電子工作パーフェクトガイド 正誤表

【P42】

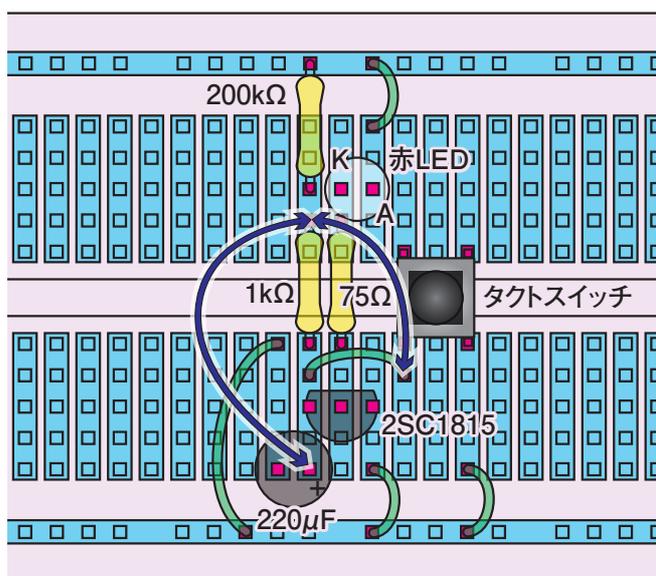
コンデンサタイマー実験のブレッドボード図が、回路図と異なっています。実験内容としては図 2-15 の回路図が正しいです。

ブレッドボード図の形では、トランジスタのベースに $1\text{k}\Omega$ の抵抗器が接続されていない状態ですが、LED の点灯時間にほとんど差はなく、ブレッドボード図の通りに実験して問題ございません。

回路図通りの正しい配線をブレッドボード上で行う場合は、下の図の青矢印の配線を追加します。コンデンサの+側に $1\text{k}\Omega$ 抵抗が接続され、さらに同じ部分にリセットスイッチが接続される形になります。
